**ASUNTO: ALEGACIONES PROPUESTA DE PROYECTO DE PLAN
HIDROLÓGICO 2022-2027.
CICLO 2022-2027**

A LA CONFEDERACIÓN HIDROGRÁFICA DEL SEGURA

Son objeto de las presentes aportaciones a la exposición pública de la propuesta de Proyecto de Plan Hidrológico de la Demarcación Hidrológica del Segura 2022-2027 de manera

FIGURA 1. Actuaciones frente a inundaciones en la comarca del Campo de Cartagena-Mar Menor. CHS septiembre 2021.

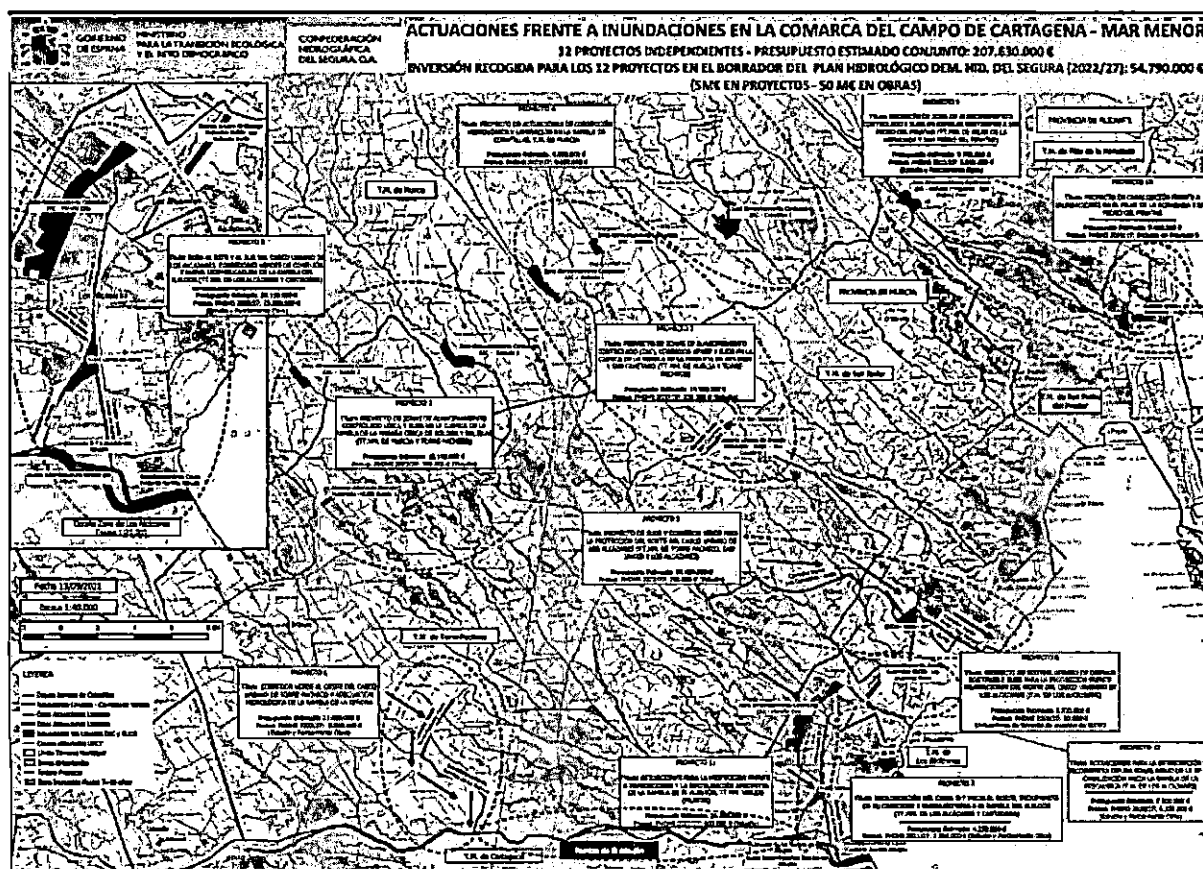
Las medidas que sobresalen son sendos “corredores verdes” para la protección del casco urbano de Los Alcázares. Para el “corredor centro-sur” hay consignada una dotación en el PdM para su ejecución, en su caso, de 25 millones de euros. La otra medida es el denominado “corredor norte”. A esta medida, con código de medida en el Plan Hidrológico 1.816, el borrador del PGRI le adjudica 750.000 euros para el estudio de viabilidad económica, técnica y ambiental. Ha sido ya presentada en el documento resumen de la mesa territorial del Campo de Cartagena-Mar Menor con un presupuesto de ejecución de 35 millones de euros.

La medida 1895 “Estudio de viabilidad económica, técnica y ambiental y, en su caso, ejecución del Corredor Verde para la canalización de escorrentías superficiales en episodios de inundaciones, y sistemas urbanos de drenaje sostenible para la protección de las zonas centro y sur del casco urbano de Los Alcázares” corresponde a la intercepción de la zona de flujo preferente de la Rambla de La Maraña, salvo parte de los flujos desbordados de la Rambla de Camachos o La Colonia que llegan más al norte de ésta (que en principio son objeto de actuación en la medida 1816 “Estudio de viabilidad económica, técnica y ambiental del corredor verde para la canalización de escorrentías superficiales en episodios de inundaciones, y sistemas urbanos de drenaje sostenible para la protección de la zona norte del casco urbano de Los Alcázares”), entre la carretera RM F26 y la carretera RM F30 a la cota 15msnm con una mota sobreelevada del terreno que ha de crear una represa de la lámina de agua capaz de hacerla fluir hacia la zona de Lomas de Rame por un canal que discurre paralelo a la AP-7 aguas arriba de ésta y junto a la zona urbana. Esta actuación genera un importante aumento del riesgo de inundabilidad en Las Lomas de Rame, Torre de Rame y el

Figura 3-13. Plano de calados para la Rambla de El Albuñón y la Rambla de Miranda. SNCZI

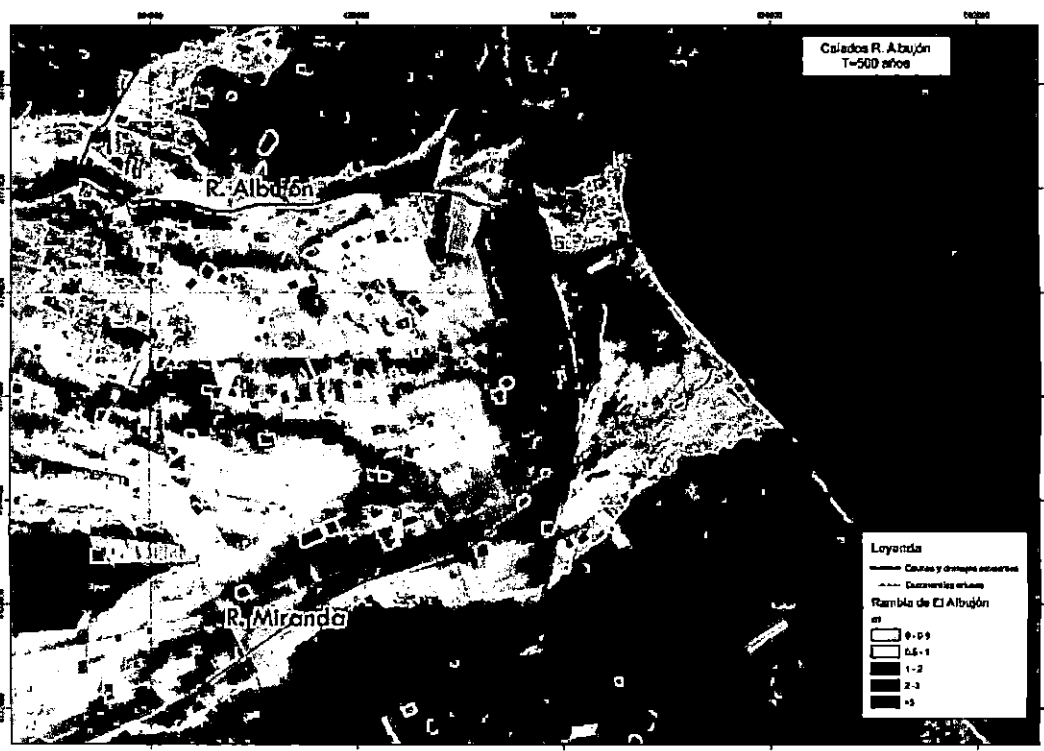
Como puede verse en la imagen anterior, se observa claramente el efecto de retención que genera el talud de la autopista AP7 sobre el flujo desbordado de la Rambla de El Albuñón y la Rambla de Miranda (más al sur). Este efecto de almacenamiento en la zona donde desagua el D7 alcanza calados superiores a los 2 m para el período de retorno de 500 años.

Por lo expuesto anteriormente no se alcanza a entender que, en apariencia, no se llegue a contemplar en ninguno de los casos el aumento de la inundabilidad debido al efecto que genera el talud de la AP-7 sobre las viviendas aguas arriba de ésta.
